DODATEK Č. 3 KE SMLOUVĚ O DÍLO

Obnova kostela sv. Jakuba v Kutné Hoře			
č. SoD obj.	r.č.p.: CZ.06.3.33/0.0/0.0/16_059/0004594	číslo ZL:	03
č. SoD zhot.	12-I/JAKUB-KUTNÁ HORA/18		
objednatel:	Římskokatolická farnost - arciděkanství Kutná Hora		
zhotovitel:	Avers, spol. s r. o., IČ: 41190840		
název ZL: Změna rozsahu ZAV a odpovídajících zemních prací			
předmět změny:			
Jedná se o odpočty v souvislosti s konečným rozsahem ZAV.			
zdůvodnění nezbytnosti změny (požadavek uživatele, objednatele, technické důvody): Na základě zjištění ZAV v sondách č.1 - č.3 a vypracované zprávy firmy Labrys o.p.s. (tato je přílohou ZL) bylo rozhodnuto, že za současného stavu poznatků není žádný objektivní důvod rozšířit předstihový výzkum do plochy Jakubské ul. dle původního projektu. Tento rozsah ZAV byl odsouhlasena zástupcem NPÚ v rámci KD stavby, vč. zápisu. Samotný zásah se tedy odehrál pouze v těsné blízkosti kostela Sv. Jakuba a tento ZL tedy vyčísluje skutečně provedené práce v souvislosti s rozsahem ZAV a nutného zásahu do komunikací přilehlých ke kostelu Sv. Jakuba.

ZMĚNOVÝ LIST

název ZL: Podchycení klenby - havarijní stav

S.17

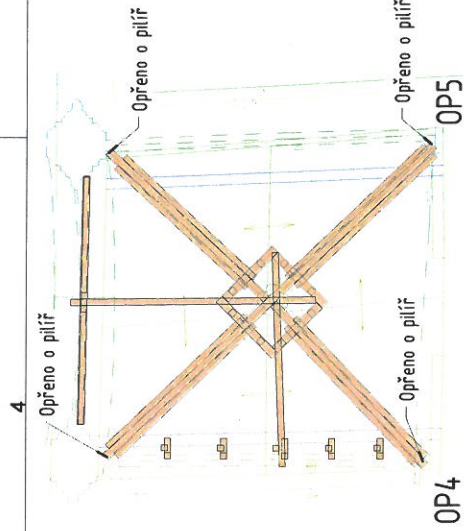
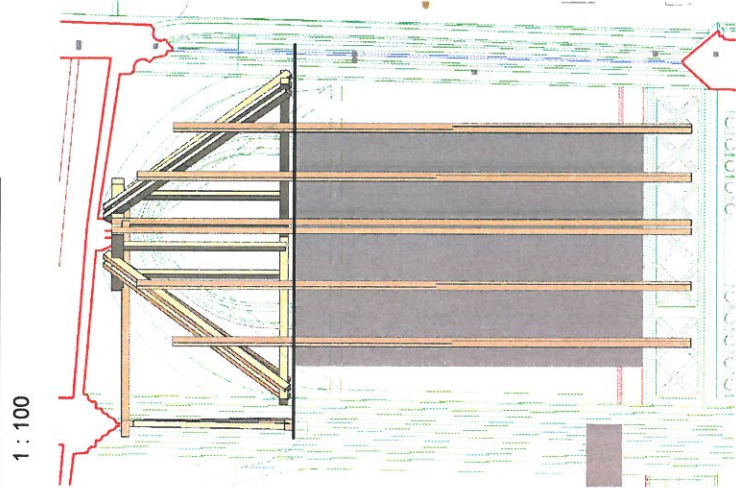
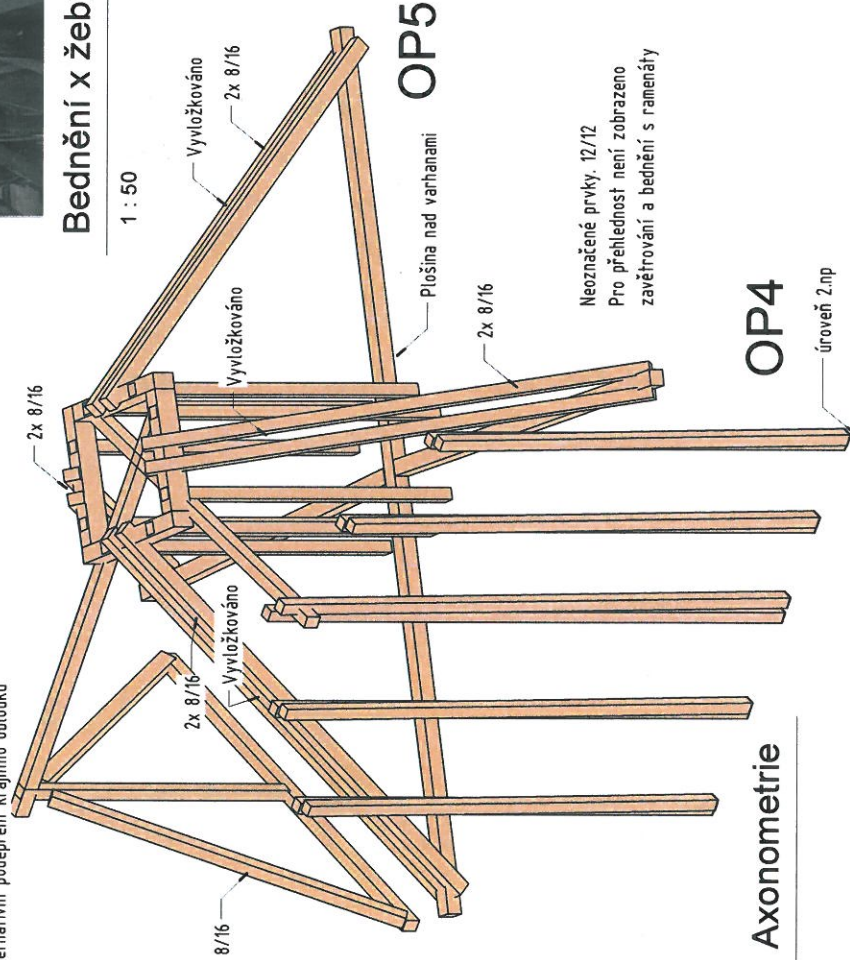
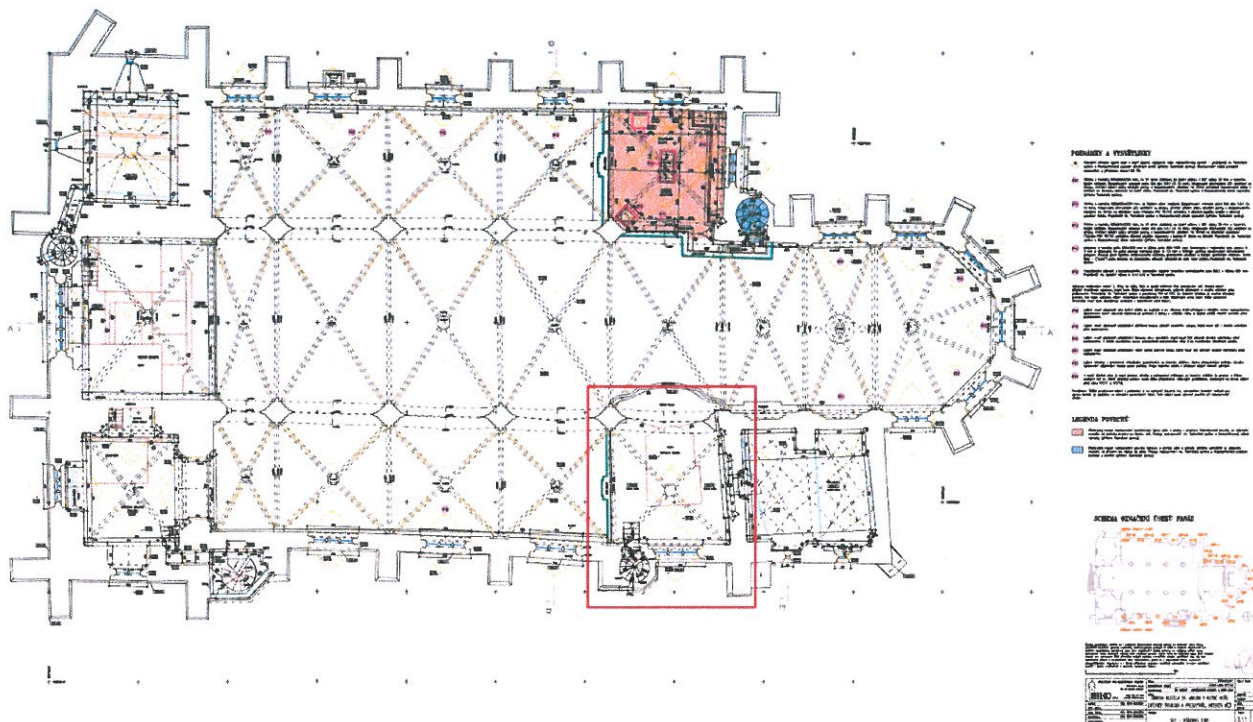
Změna je vyvolána zjištěným horším technickým stavem zdiva klenby, než se předpokládalo v projektu. Upřesnění technického stavu klenby bylo možné až po jejím zpřístupnění výstavbou lešení a po provedení sond do zdiva klenby.

Nově je navrženo snesení cihelné klenby v celé ploše, srovnání kamenných prvků žeber a svorníku a nové vyzdění plochy klenby. Zpráva popisuje především zajištění klenby v průběhu sanace, technologické postupy stejně jako rozsah navazujících sanačních prací se nemění.

Svorník a žebra sanované klenby se zajistí pomocí ramenátů a sloupů dle výkresu. Uvedené rozměry podpůrných prvků jsou minimální a mohou být nahrazeny. Podpůrná konstrukce musí být zavětřována ve třech navzájem kolmých rovinách. Pro přehlednost toto zavětřování v příloze není zobrazeno. Kromě zavětřování je nutné pečlivě rozepřít zajištěná žebra navazujících oblouků hlavní a jižní lodě co nejbližší jejich vrcholu, v úrovni pracovní podlahy pak diagonálně pilíře hlavní lodě.

Klenba se rozebere směrem od svorníku ke klenebným patkám. Konec , úroveň rozebírání, se předpokládá cca 1 m nad úrovní zásypu výběhu a bude upraven podle zjištěného stavu zdiva při bouracích pracích.

Pokleslé články žeber směřujících od opěraku OP5 severo-západním směrem se po přerušení předešlé opravy helikální výztuží srovnají podle tvaru žeber směřujících od opěraku OP4 severo-východním směrem.

Mezi rektifikované oblouky se osadí na ramenáty bednění a na bednění se vyzdí rovnoměrně nová pole klenby.

Detail klenby (výťah z PD)

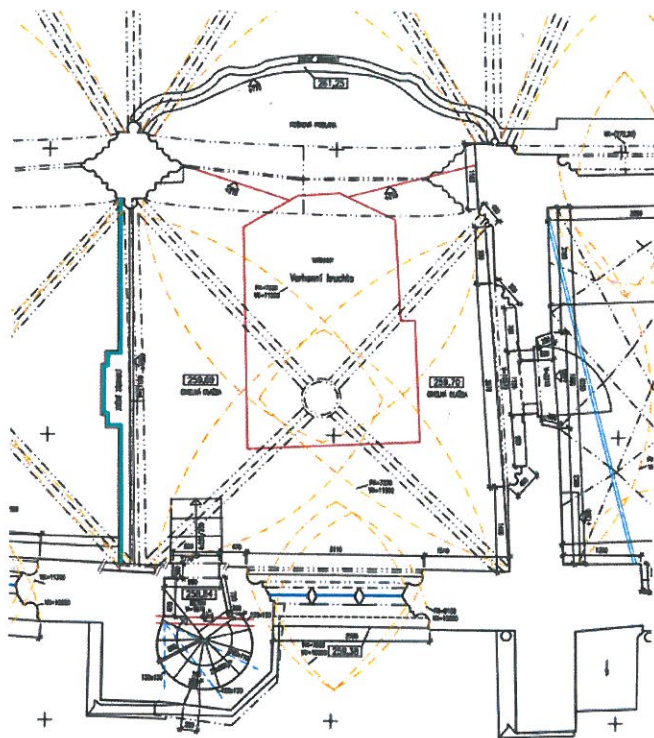
Po montáži lešení nad varhanami ve varhaní kruchtě (jižní loď) byla v rámci KD dne 31.7.2020 provedena prohlídka pokleslých klenebních žeber včetně prasklin v klenbách. Byl upřesněn rozsah poškození kleneb za účasti zástupců investora, projektanta, statika a památkové péče. S ohledem na zjištěný stav bylo tedy rozhodnuto o nutnosti částečného snesení kleneb a následné přizvednutí pokleslých žeber. Statik AD vypracoval zprávu k projektu PM-07 (viz příloha č. 1) o snesení uvolněných kleneb nad varhanní kruchtou a dále návrh rozepření (zajištění stability) sousedních kleneb. Zhotovitel předložil technologický postup pro snesení stávající klenby a následné provedení klenby nové (viz příloha č.2). Restaurátor kamene dále zpracoval podrobný restaurátorský záměr pro restaurování kamenných ramenátů klenby (viz příloha č.3). Před samotným snesením klenby bylo rozhodnuto o provedení průzkumu v nátěrové stratigrafii (viz příloha č.4). Rozsah zásahu do předmětné klenby je tak oproti předpokladu výrazně náročnější, než bylo uvažováno v projektu.

Statické zajištění kleneb u vitráže VIT07

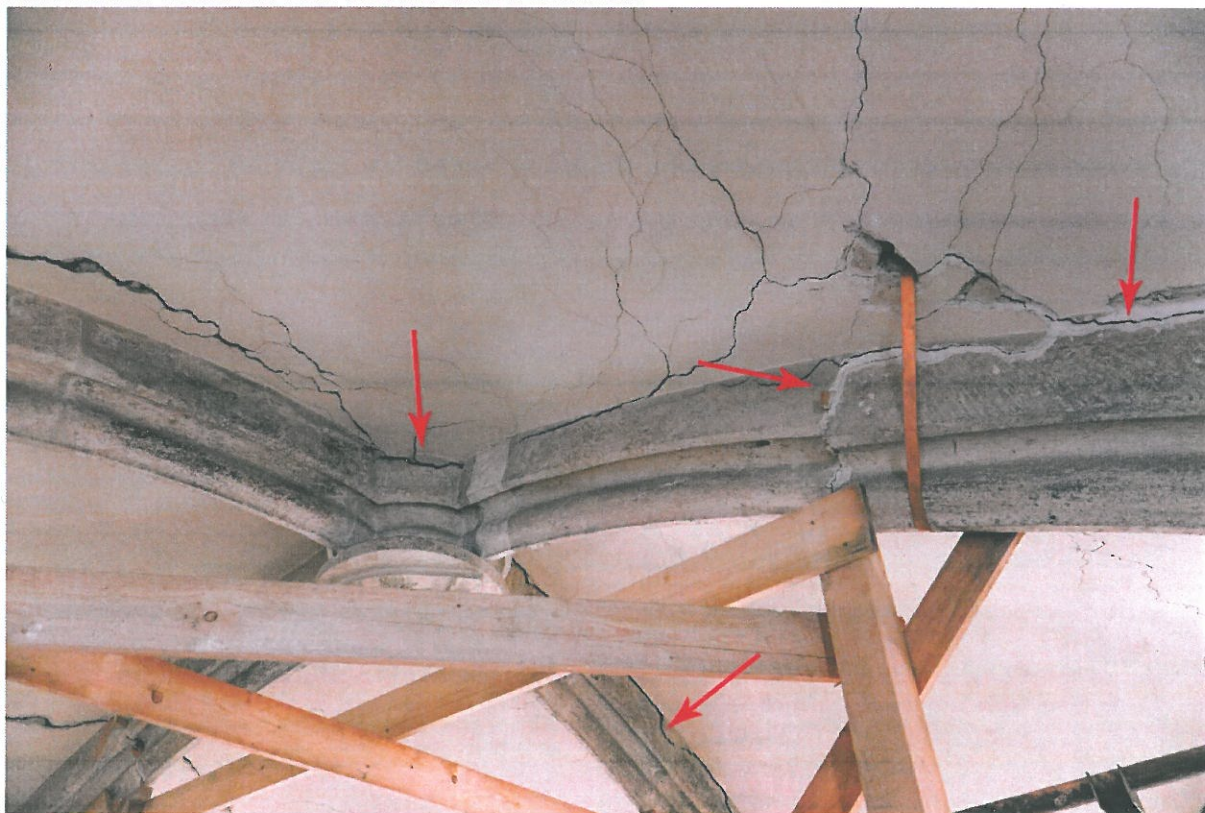
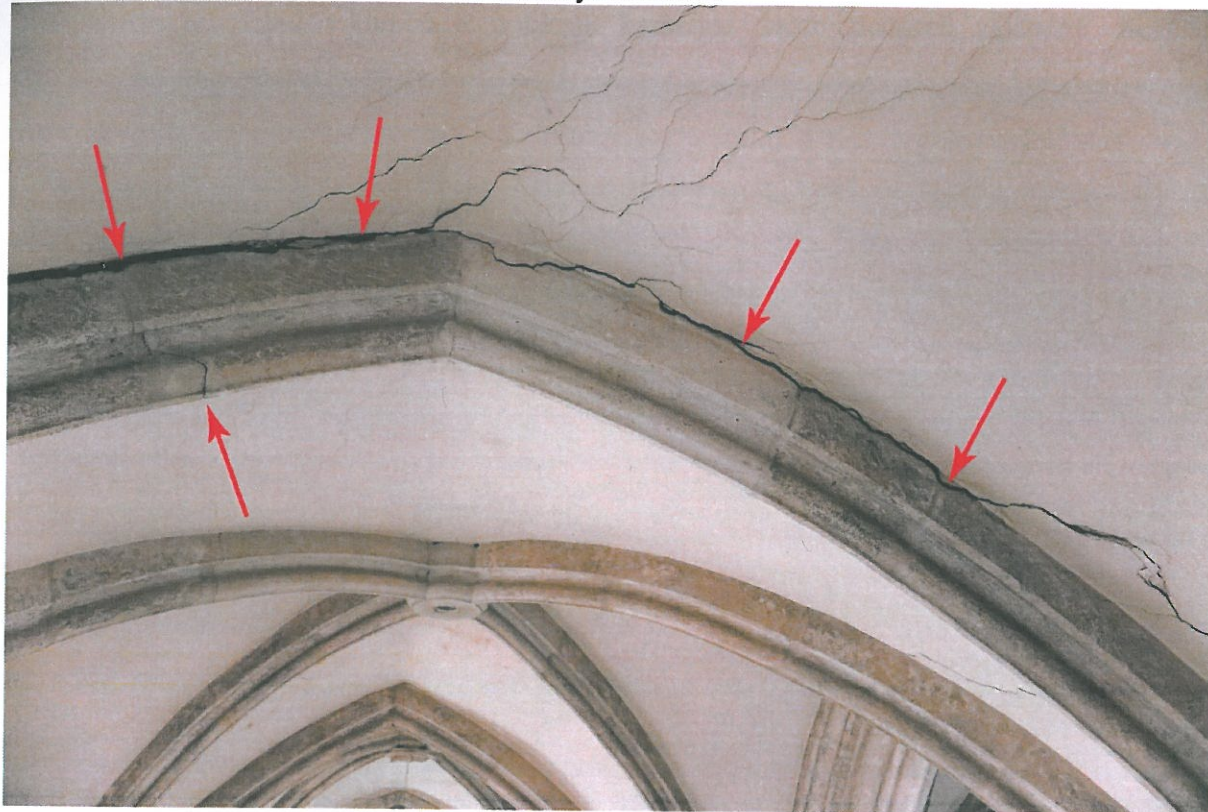
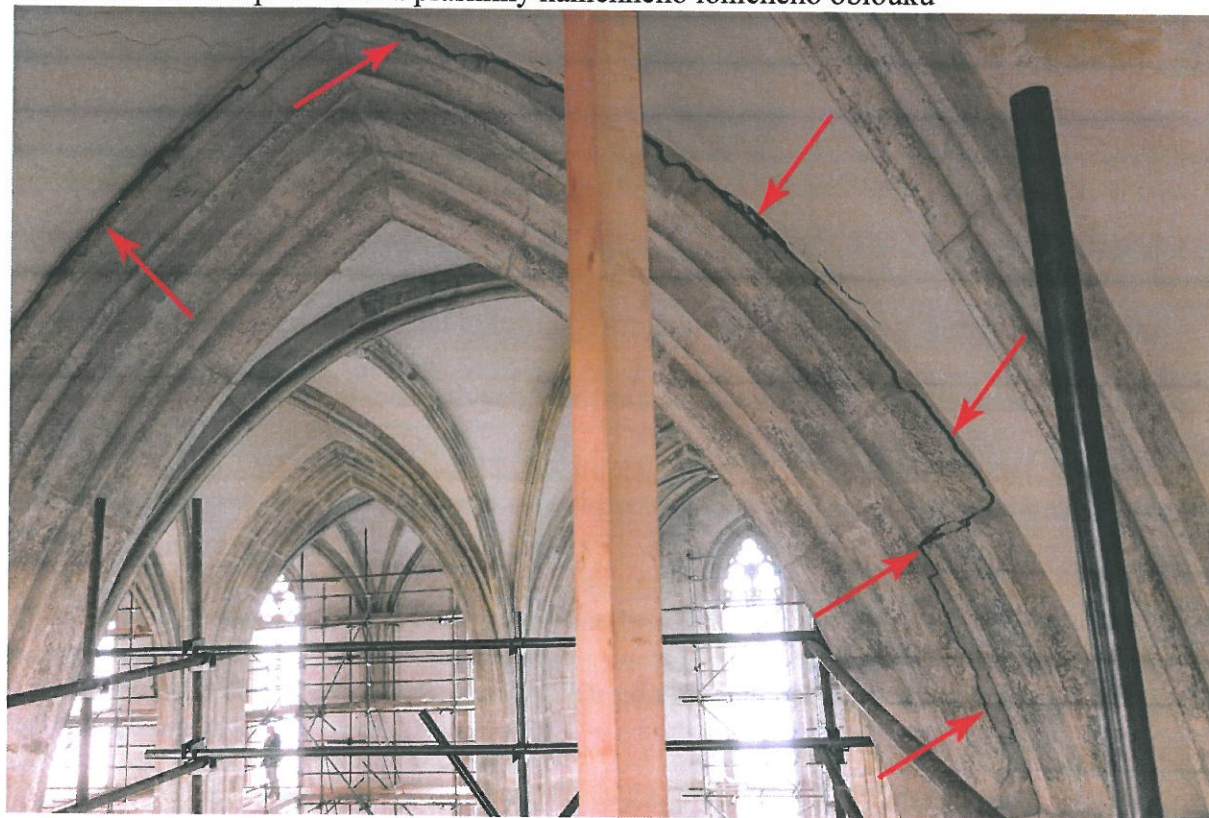
Klenba u vitráže VIT 07 vykazuje havarijní statické poruchy, které byly zřejmě způsobeny pohybem podloží. V průběhu let došlo k výrazným prasklinám klenby a poklesu několika kamenných žeber.

Pohled na havarijní stav klenby a kamenných žeber a dočasné podchycení pokleslého kamenného žebra dřevěnou konstrukcí a úvazkem

Pohled na praskliny mezi klenbou a kamenným žebrem

Pohled na statické poškození a praskliny kamenného lomeného oblouku

Pohled na prasklinu v klenbě a pokleslé kamenné žebro dočasně zajištěné dřevěnou konstrukcí

1. sejmutí cihelné klenby a uskladnění použitelných cihel
2. proříznutí spár a vyčištění ložných ploch pokleslých protilehlých žebířů a svorníků
3. opatrné rozvolnění jednotlivých kamenných segmentů a jejich demontáž
4. zpětná montáž a vyklínování jednotlivých prvků do požadovaného tvaru a směru
5. vyplnění spár hydraulickou maltou NHL 3,5 s přídavkem polypropylenových vláken s nízkým vodním součinitelem. Zrnitost maltoviny bude odpovídat šíři jednotlivých spár. Do širokých spár bude po pro maltování vložen plát břídlíce
6. mechanické očištění kamenných žebířů od volných prachových depozitů a jejich odsávání
7. důkladné vyčištění uvolněného spárování nedemontovaných prvků a odstranění nesoudržných částí
8. ruční omytí povrchů vodou s přídavkem tenzidů

9. lokální provedení plastických doplňků a formátování v umělém kameni směsí na minerální bázi (hydraulické vápno NHL 3,5, drcený vápenec Čertovy schody různých frakcí s přídavkem křemičitého písku 0,2-0,64 mm, voda) v poměru 1:3 až 1:1 dle místních podmínek.
10. hloubkové vyplnění spár mezi jednotlivými segmenty nedemontovaných kamenných žeber v celé její ploše (NHL 3,5, drcený vápenec Čertovy schody 0,2-0,6 mm, praný písek 0,3-3 mm, voda) v poměru 1,5:3. U větších mezer bude použito břídlícových plátek k utemování
11. obnova cihelné klenby
12. omítnutí klenby vápennou maltou a celoplošné pře štukování probarveným materiálem
13. závěrečná restaurátorská zpráva s fotodokumentací

Příloha : 1) Náčrtek skica

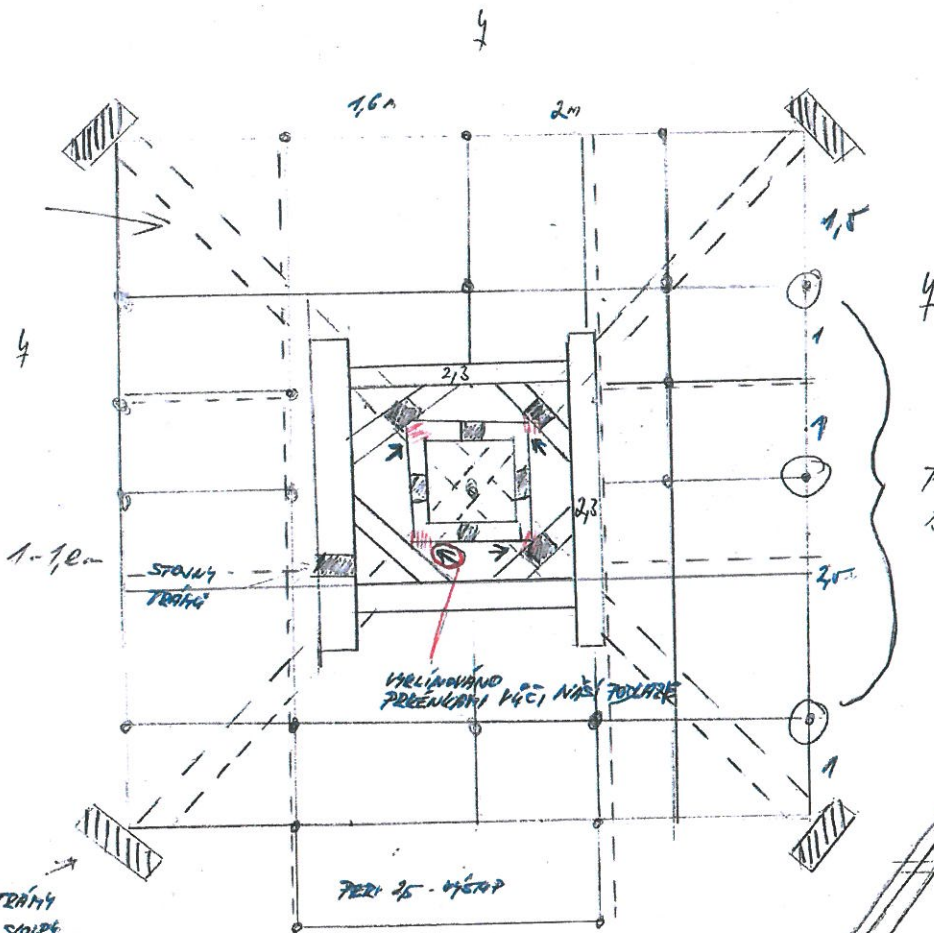
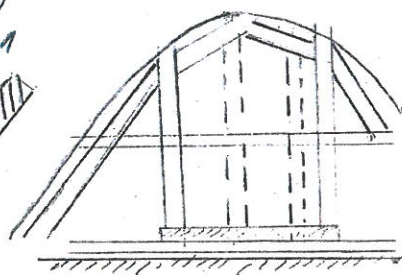
V průběhu provádění prací vznikla nutnost úpravy lešení a jeho vyztužení na zatížení vyvozená podpěrnou dřevěnou konstrukcí. Vyvozené zatížení bylo stanoveno na hodnotu 4,50 kN/m².

Toto zatížení přesahuje normovou hodnotu výpočtové únosnosti sloupků lešení, která činí 17,40 kN!

Toto zatížení přesahuje normovou hodnotu výpočtové únosnosti sloupků lešení, která činí 17,40 kN!

1. Lešení bude rozšířeno do stran pro možnost osazení roznosné trémové konstrukce.
2. Lešení bude u vnitřních sloupků bude kompletně vyztuženo zesílením sloupků lešení k dosažení úrovně povolené zátěže $2 \times 17,40 \text{ kN}$. Pro nejzatíženější sloupky by toto řešení ale nebylo dostatečné, proto bude lešení dále rozepráno a náhrada kotvení uhlopříčným ztužením bude provedena na 1,5 násobek požadovaného kotvení.
2. Uhlopříčné ztužení bude zdvojeno tak aby bylo dosaženo dvojnásobné únosnosti vzpěr a bylo zajištěno rovnoměrné přenesení zatížení od vrchní podlahy lešení po základací patky.
3. Na poslední podlaže lešení bude vytvořena roznosná konstrukce z trámů minimálního rozměru 150/150 mm tak, aby došlo k roznosu na celou plochu lešení.
